Waterfront Harderwijk

Samenhang materialisatie openbare ruimte | 28 januari 2015 | in opdracht van VOF Waterfront

LODEWIJK BALJON landschapsarchitecten

2.6 De Bakens

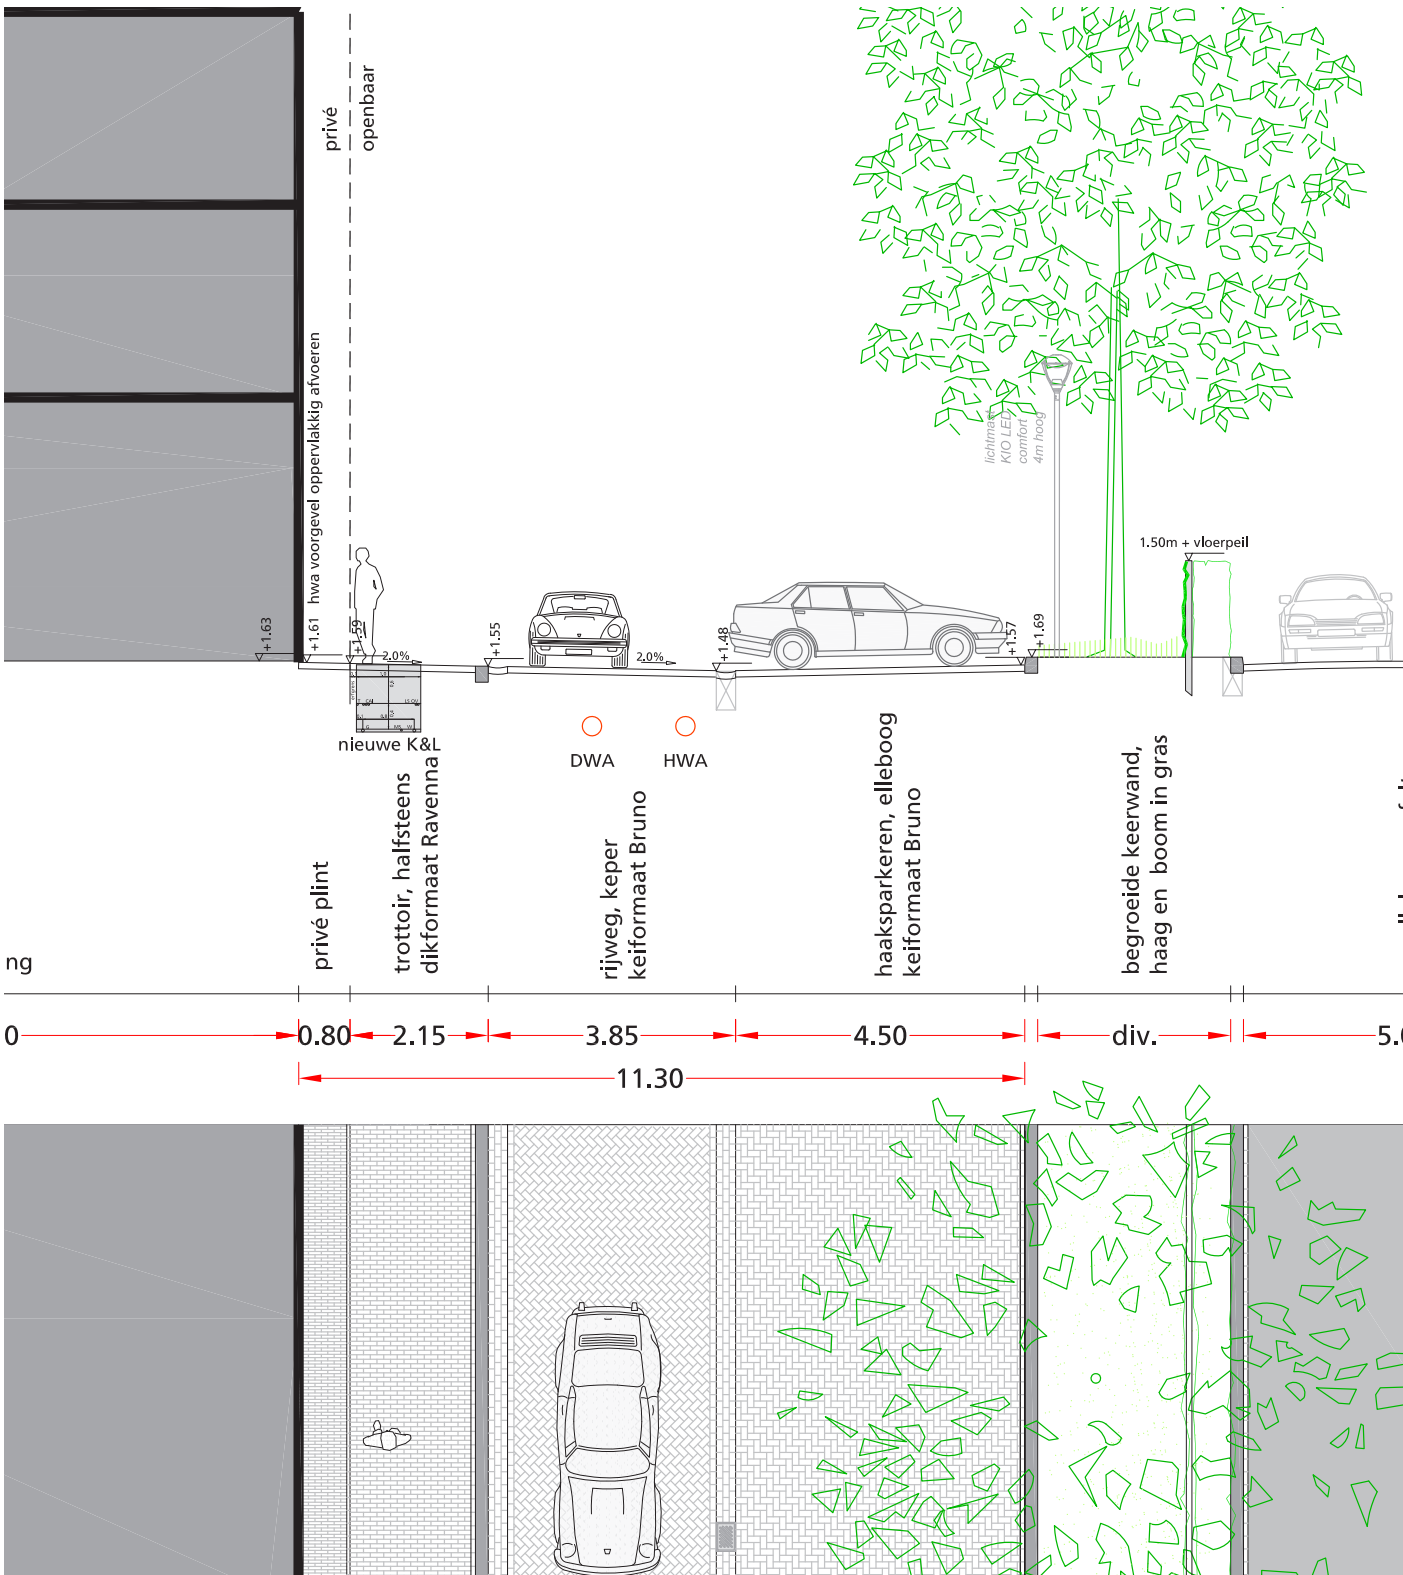
Wijzigingen t.o.v. Hoofdlijnenakkoord en Concept IP

- gebakken materiaal i.p.v. betonstraatstenen t.b.v. sfeer continuïteit van deelgebied
- geluidswal gewijzigd in haag met damwandelementen; ruimte voor boom, beter beheerbaar groen
- (geluidswerende) damwandelementen 1,5m hoog t.o.v. vloerpeil woningen
